品番	SS511BABFS	品名	手洗付密結タンク	1 / 3
----	------------	----	----------	-------

**衛生陶器補修品互換性情報** | No. E0020

**件名** タンク取付ナット・ボルト互換性の件

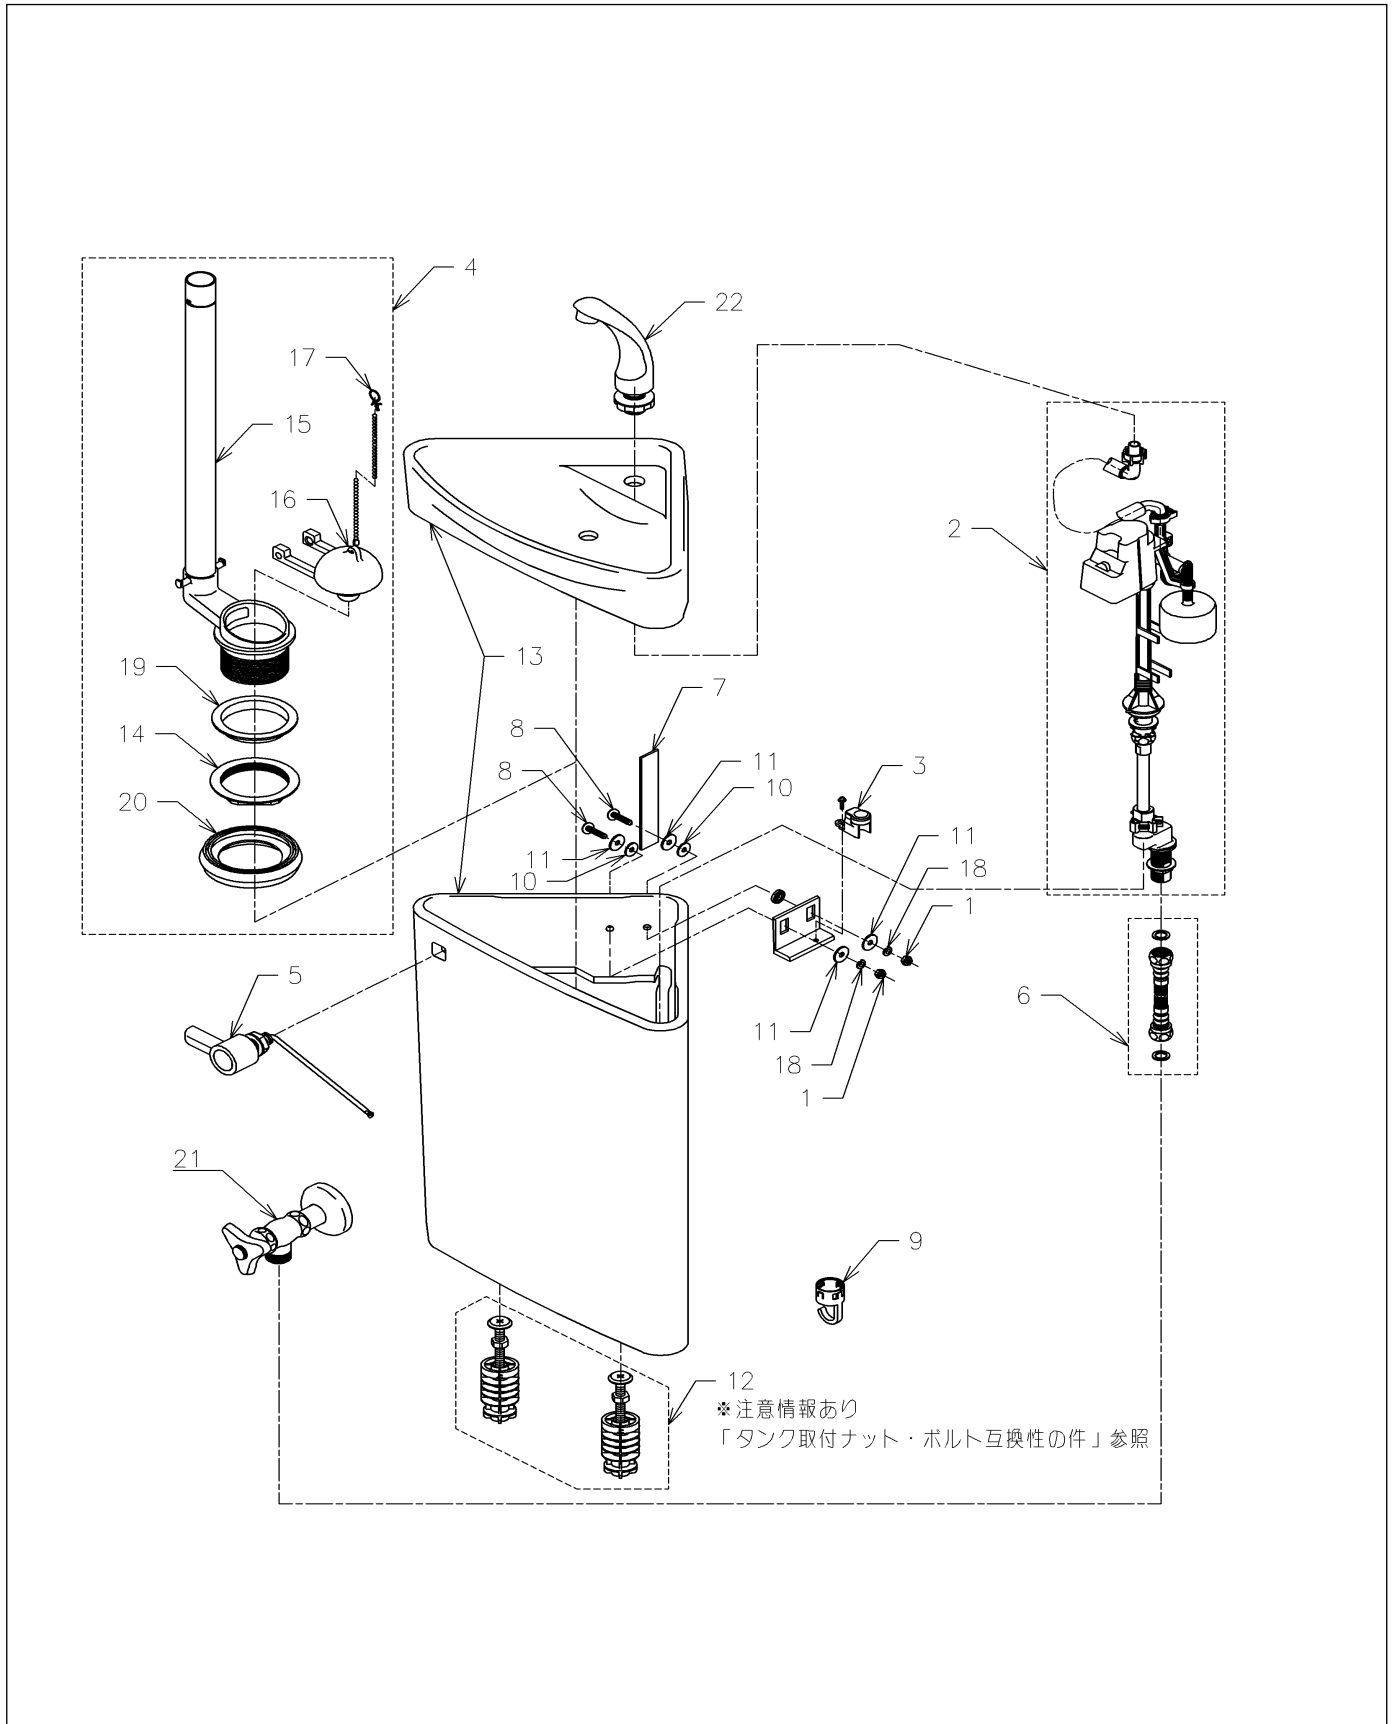
図番	発注品番	品名	希望小売価格 (税込価格)注1	数量	材料	備考
01	HH05231	六角ナット	¥ 75(¥ 83)	2		
02	HH06008RR	立形ロータンク用ボールタップ13	¥ 22,500(¥ 24,750)	1		このボールタップは、タンクを外さないと交換できません。
03	HH06070	連結管押え	¥ 730(¥ 803)	1		
04	HH07008R	排水弁	¥ 5,300(¥ 5,830)	1		
05	HH07009S	レバーハンドル	¥ 3,700(¥ 4,070)	1		旧レバーハンドルHH07009と互換性ありますが、キャップ等は部品単位での互換性なし。
06	HH08009	給水ホース	¥ 4,300(¥ 4,730)	1		パッキン同梱
07	HH11171	固定バンド	¥ 620(¥ 682)	1		
08	HH11174	トラス小ねじ	¥ 110(¥ 121)	2		
09	HH11192	ホースクランプ	¥ 180(¥ 198)	1		
10	HH11197	パッキン	¥ 110(¥ 121)	2		
11	HH11206	ワッシャー	¥ 120(¥ 132)	4		
12	HH12022	密結タンク取付ボルト	¥ 1,950(¥ 2,145)	1		同梱品は必ずセットで交換すること
13	S 511B	手洗付密結タンク	¥ 35,500(¥ 39,050)	1		色番指定が必要です。
14	TH21052F	つば付ナット59. 6	¥ 1,900(¥ 2,090)	1		
15	TH5F0160	排水弁部	¥ 2,450(¥ 2,695)	1		
16	TH5F0211	フロートバルブ	¥ 1,800(¥ 1,980)	1		
17	TH66281N	クリップ	¥ 160(¥ 176)	1		
18	TH72096	ばね座金	¥ 160(¥ 176)	2		
19	TH91508S	パッキン	¥ 230(¥ 253)	1		
20	TH93489E	パッキン	¥ 750(¥ 825)	1		
21	TL340C5U	アングル形止水栓(共用)	¥ 5,300(¥ 5,830)	1
